大村市新ごみ処理施設整備・運営事業  
第1回入札説明書等に関する質問書への回答(入札参加資格以外)

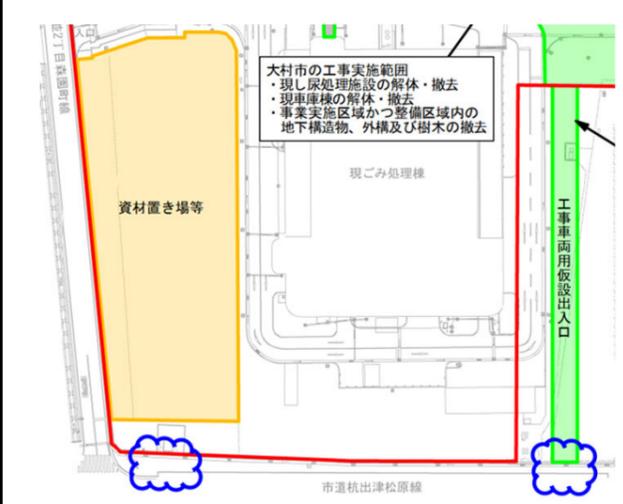
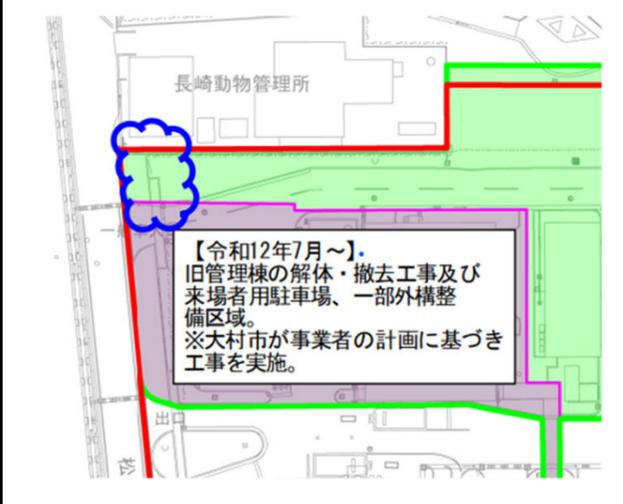
271	要求水準書 第I編 設計・建設工事編	154	第3章	第3節	3	(1)			駐車場計画	来場者用駐車場は、現管理棟の解体跡地に、新設する管理棟に隣接して配置する計画とする。駐車台数は乗用車20台程度とし、車椅子使用者等を考慮した計画とする。また、電気自動車の充電設備とスペースを2台分見込む計画とする。なお、来場者用駐車場の整備工事は大村市にて実施する。とありますが、事業者が行う来場者用駐車場整備工事の設計内容は基本計画図を大村市に提示するのみと理解でよろしいでしょうか。事業者が行う来場者用駐車場整備工事の設計内容、提出図書を指示してください。また電気自動車の充電設備も設計のみで充電設備本体は大村市が行う来場者用駐車場の整備工事範囲と理解でよいでしょうか。	事業者は、基本計画図の提出のみとします。 動線計画とあわせた搬入路と計画図面を提出してください。 充電設備本体は、管理等解体及び駐車場整備後に市で工事を行います。
